RESOLUCIÓN N° 944
SANTA FE, 01 OCT. 2021

“Refuncionalización y Puesta en Valor – Edificio de Correos – Esperanza – Dpto. Las Colonias”

CIRCULAR ACLARATORIA N° 1 (CON CONSULTA)

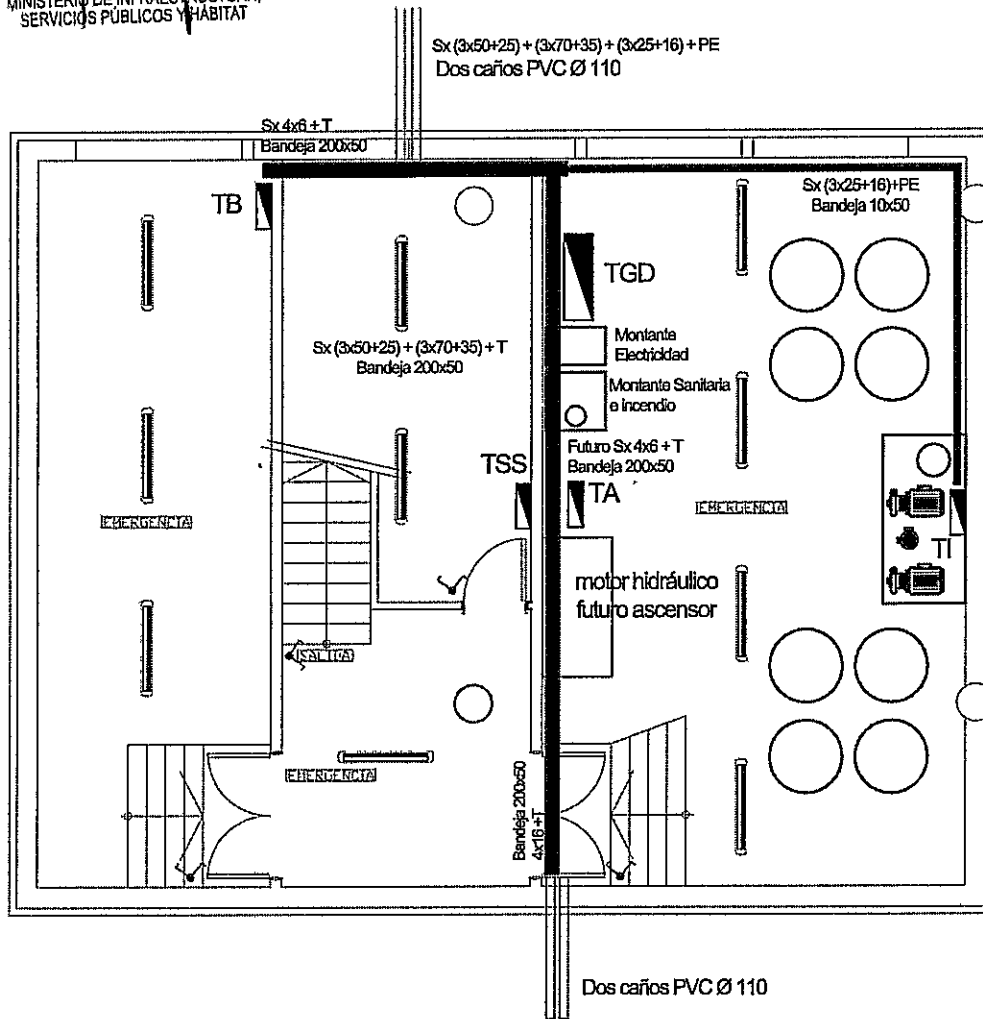
Consulta N° 4: Se solicita plano de instalaciones eléctricas con referencia de todas las luminarias y artefactos a cotizar. No es posible cotizar sin las mismas.

Se adjuntan planos de Instalaciones I-CD01; I-CI01; I-IE01; I-IE02 y I-AA01, que deberán reemplazar a los existentes. Estos planos incluyen referencias omitidas en los originales.

P-7882
PESO: 1.480 kg/m

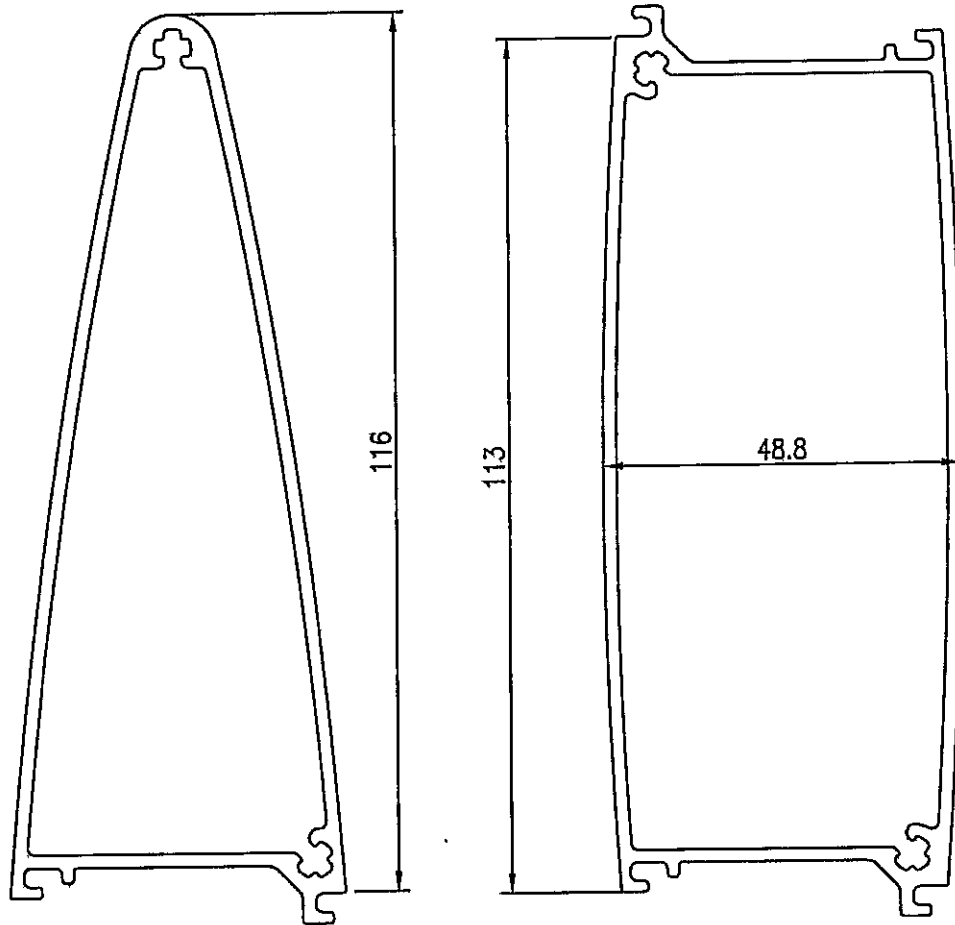
Consulta N° 6: En la visita de obra se mencionó, la instalación de unos parasoles de aluminio. No hay planos, detalles al respecto. No es posible cotizar.

En el punto 10.3 del PETP se describen los parasoles a colocar, indicando marca de referencia y número de perfil (Aluar 7882). En el plano AR-G07 se muestra la ubicación y la superficie a cubrir con estos parasoles. Además, en el PETP se menciona que los mecanismos de accionamiento de los parasoles móviles deberán ser los provistos por el fabricante. Se adjunta croquis de sección del perfil 7882, según su fabricante.
